Communauté de communes Conflent Canigó

RAPPORT DE PRESENTATION

Cahier G / Additif Modification n°1

MODIFICATION 1 - Approbation du 13/04/2023

Extrait Règlement graphique CAMPÔME avant modification

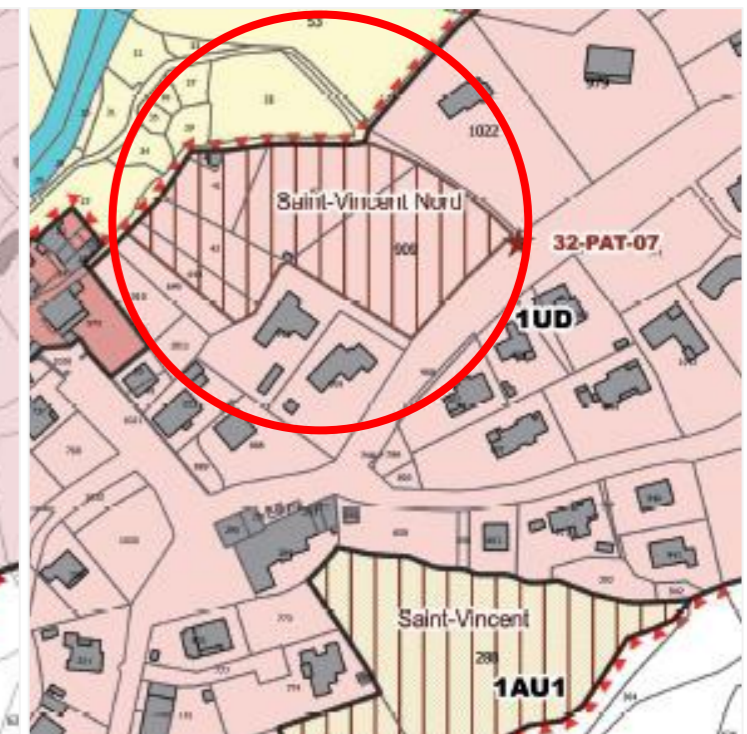
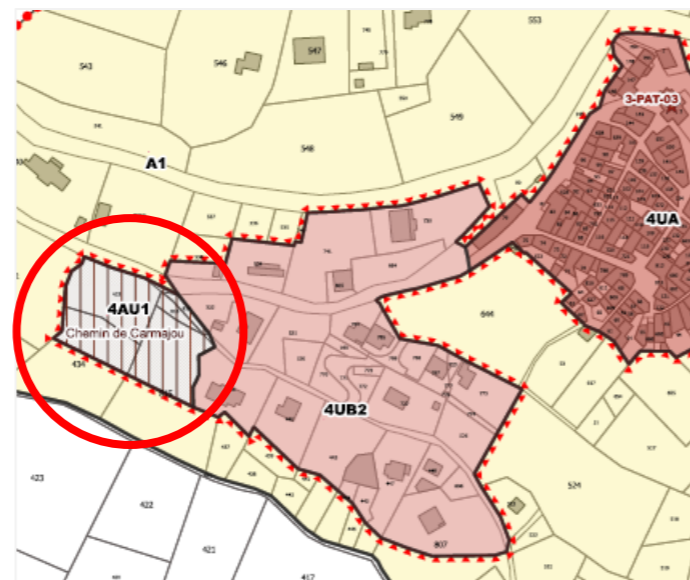
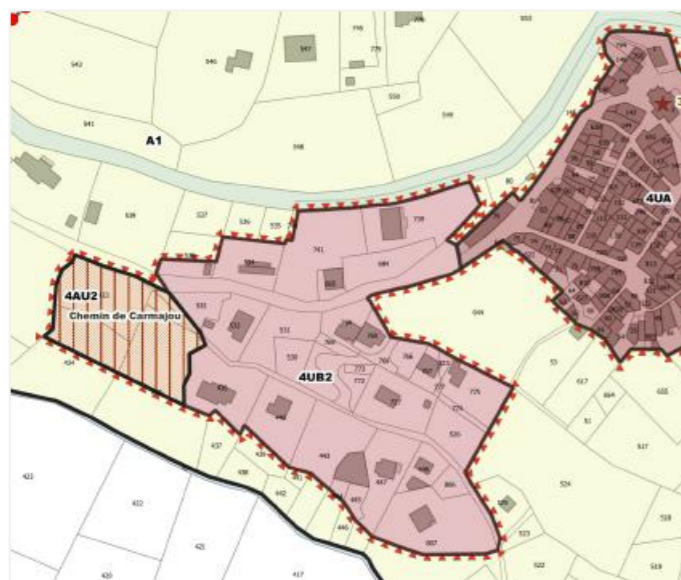
- L'**ouverture à l'urbanisation** de la zone 4AU2 « Chemin de Carmajou » sur la commune de Campôme entraine une évolution de sa dénomination (passage du 4AU2 au 4AU1), ainsi que l'indication de l'existence d'une OAP sur le secteur sur le plan de zonage.

- L'encadrement, via la **mise en place d'une OAP**, du secteur de développement « Saint Vincent Nord » sur la commune de Ria-Sirach, entraine une mise à jour du plan de zonage indiquant l'existence de cette OAP.

Extrait Règlement graphique LOS MASOS avant modification

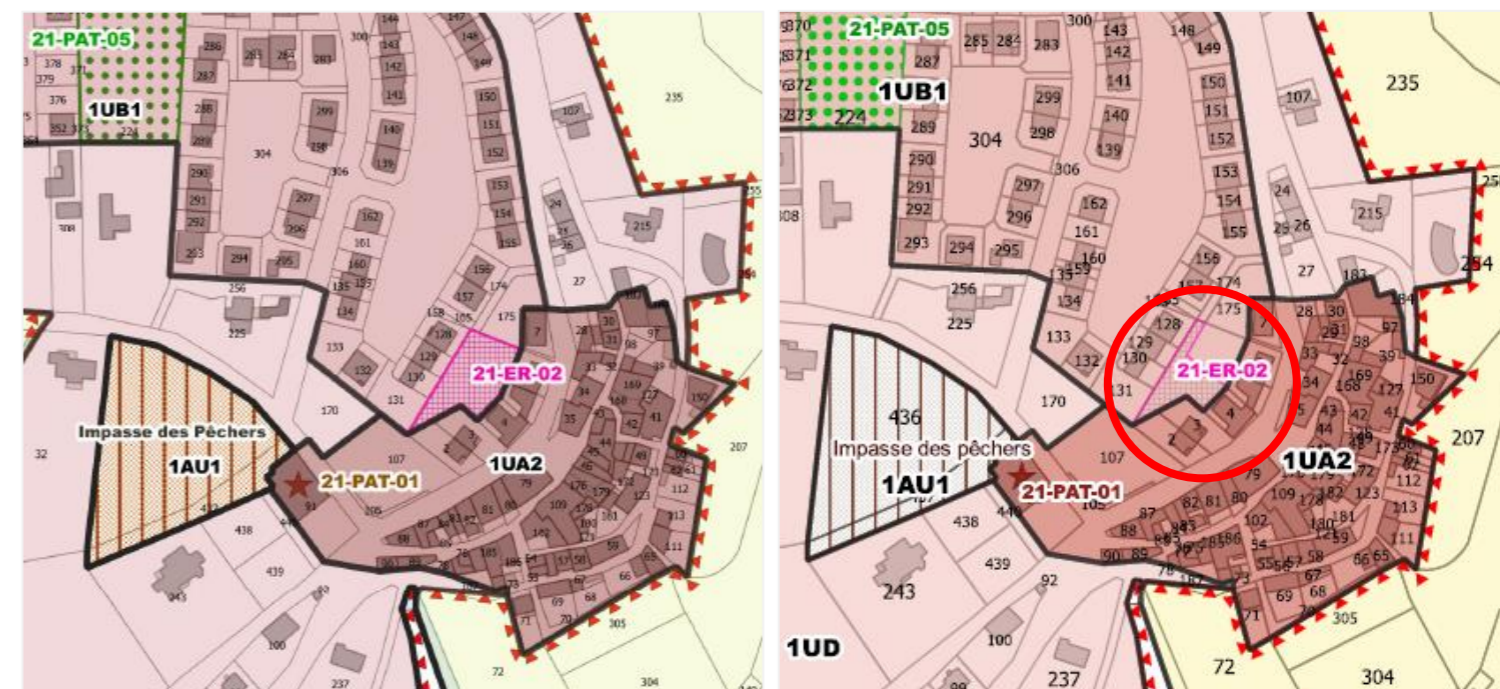
- L'évolution des **Emplacements Réservés** (Pièce 4.3b) entraîne une mise à jour des plans de zonage des communes d'Olette et de Los Masos.

Extrait Règlement graphique VERNET avant modification

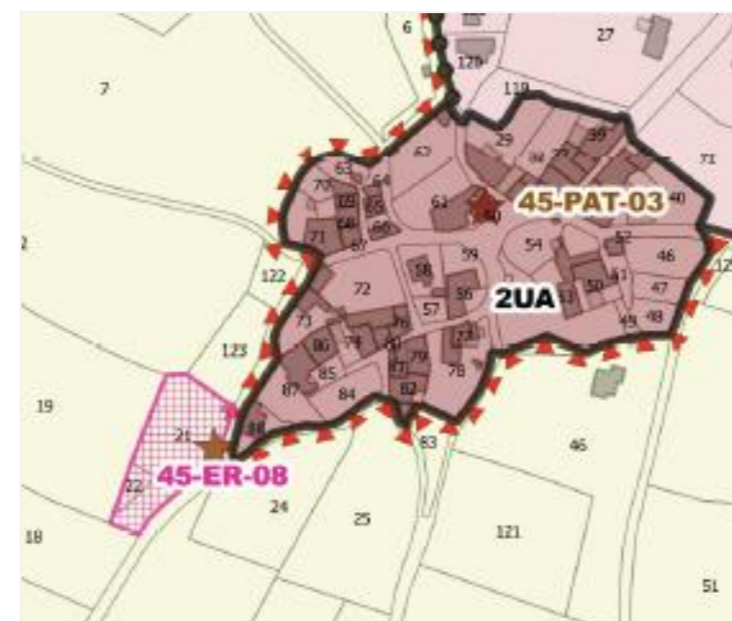
- **VERNET LES BAINS /**
Suppression de l'étiquette N1 sur la zone 2UC qui n'a pas lieu d'être

Extrait Règlement graphique CORNEILLA avant modification

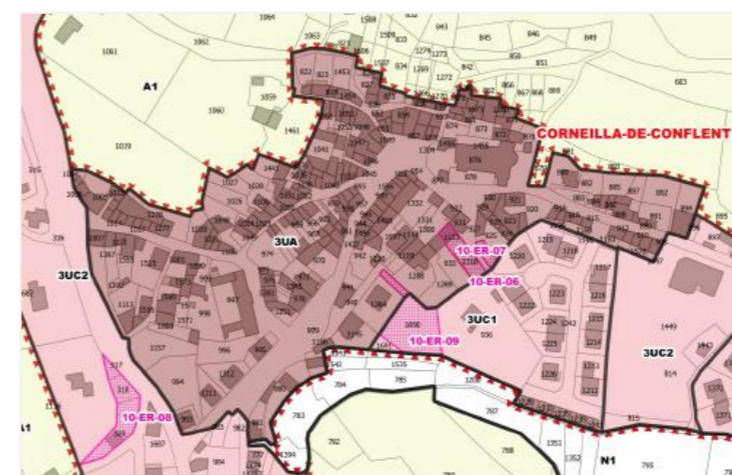
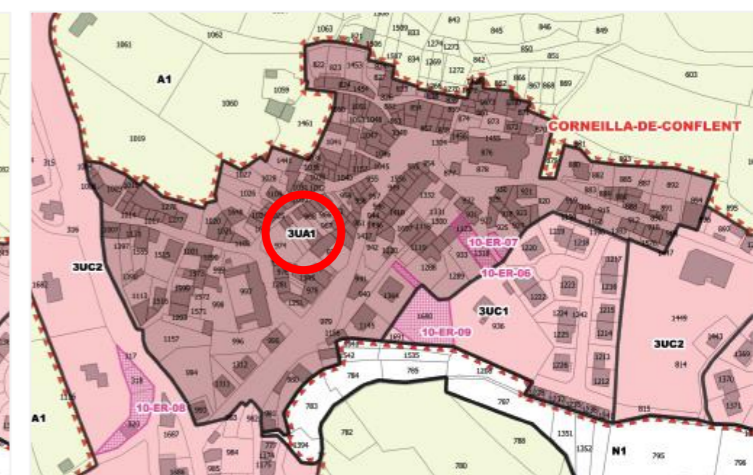
- Le règlement des villages de proximité (Pièce 4.1c) fait une distinction dans la zone 3UA qui n'apparaît pas dans les plans de zonage. Ainsi :
 - CORNEILLA DE CONFLENT – MARQUIXANES – NYER – TAURINYA – THUES ENTRE VALLS /
Les zones 3UA deviennent des zones 3UA1

Extrait Règlement graphique FILLOLS avant modification

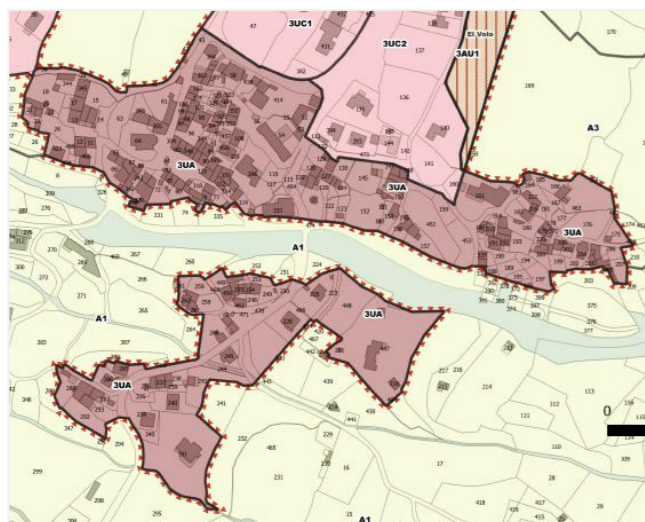
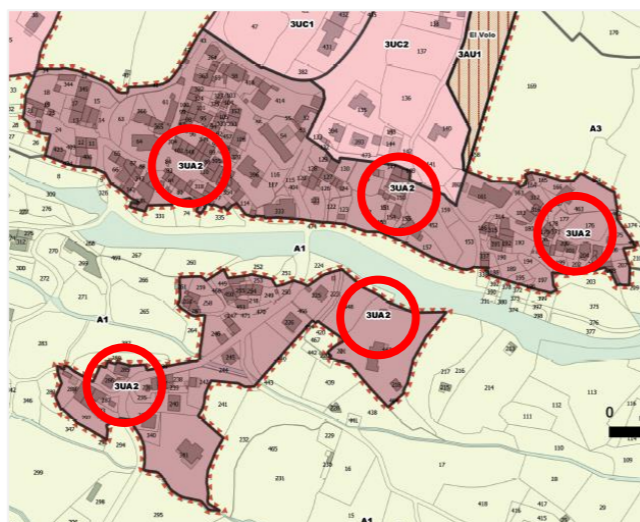
- FILLOLS – SAHORRE – FUILLA /
Les zones 3UA deviennent des zones 3UA2

Extrait Règlement graphique MOLITG avant modification

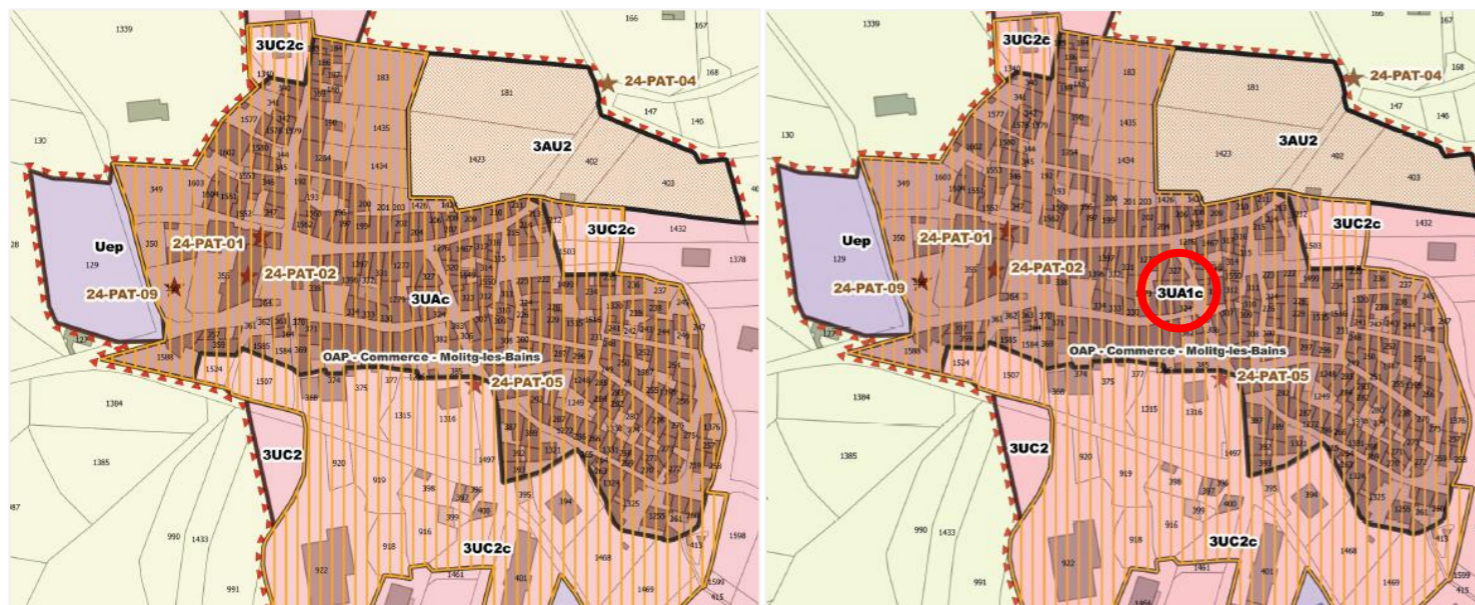
- MOLITG LES BAINS /
La zone 3UAc devient 3UA1c

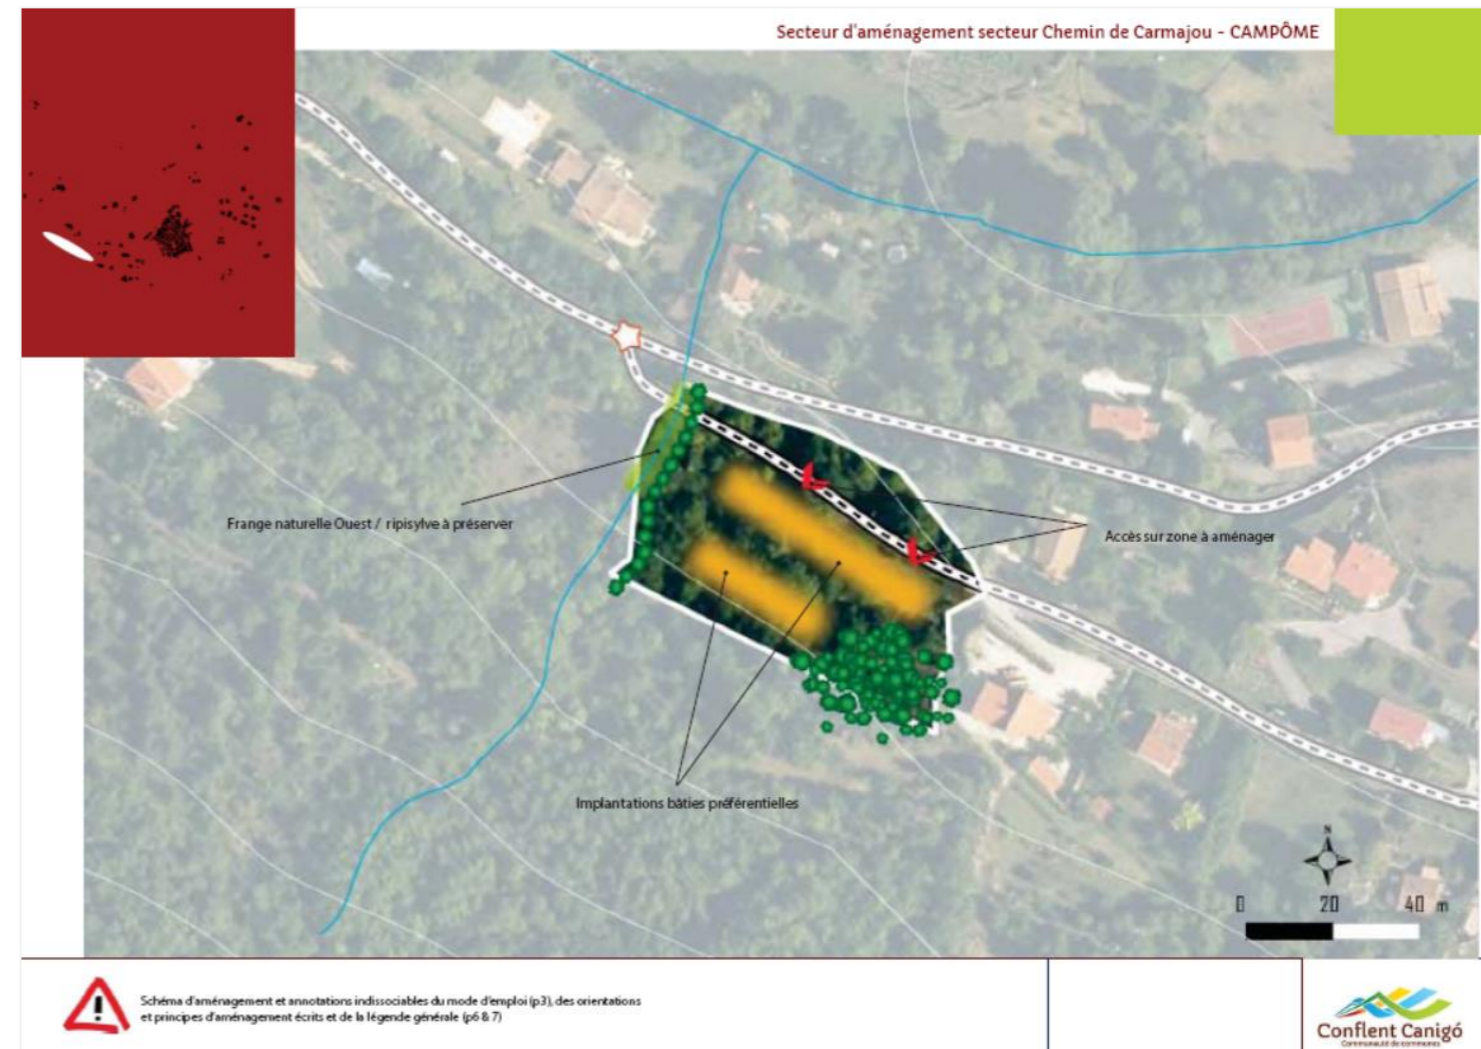
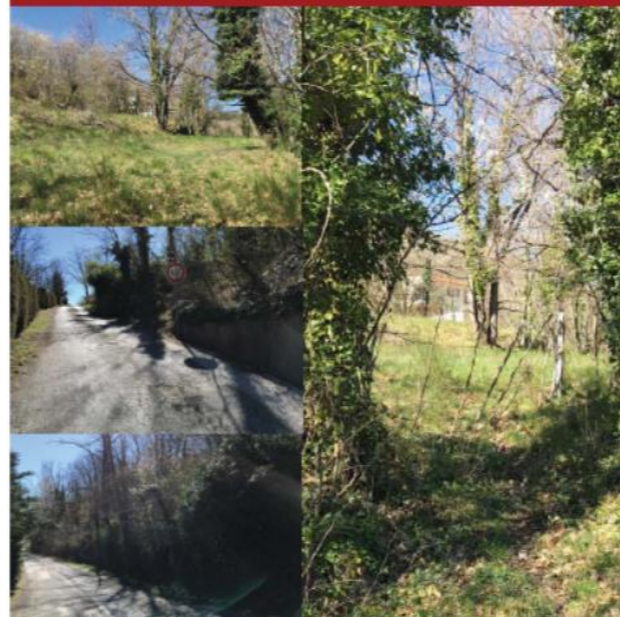
- l'intégration stricte des volumes bâtis au sein des terrasses agricoles sans adaptation des niveaux;
- la limitation des hauteurs des constructions à un seul niveau bâti (un niveau supplémentaire peut éventuellement être réalisé côté aval de la pente pour compenser le relief).

- préserver la végétation existante matérialisant:
 - la limite de la zone Sud-Est de la zone;
 - l'emprise de la ripisylve d'un petit affluent de la Castellane marquant les limites de son lit majeur identifié comme zone à risque d'inondation au sein de l'Atlas des Zones Inondables (AZI).

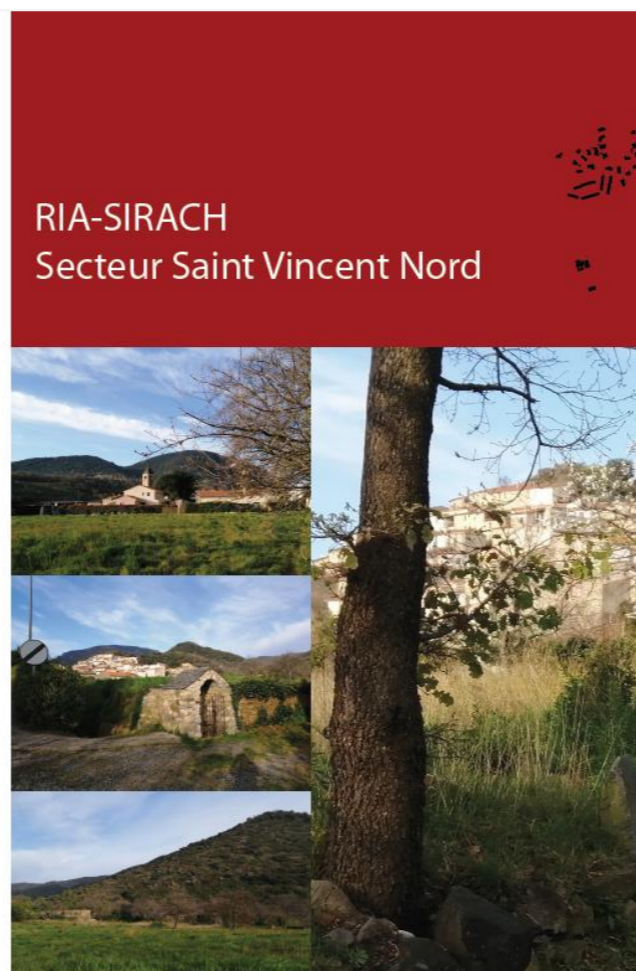
Encadre agri-naturelle en friche compris entre le noyau originel réduit du secteur de Saint Vincent et l'extension progressive du village de Ria sur sa partie Nord-Est. Son aménagement, destiné à l'habitat, participe au comblement stratégique de la zone urbanisée de la commune et à la continuité du traitement urbain de la Rue San Vicens.

- de préserver de manière optimale la co-visibilité avec l'église notamment à travers :
 - la limitation des hauteurs des constructions à deux niveaux (R+1) et une gestion adaptée de l'implantation des constructions par rapport aux limites séparatives afin de conserver des perspectives sur le clocher en coeur de zone;

- l'implantation des constructions donnant sur la Rue San Vicens à la même distance de l'axe que l'habitation située sur la parcelle adjacente marquant la limite Sud-Ouest de la zone. Complémentairement, il conviendra de traiter les interfaces avec l'axe et le bâti de proximité via une végétalisation des marges de la zone.
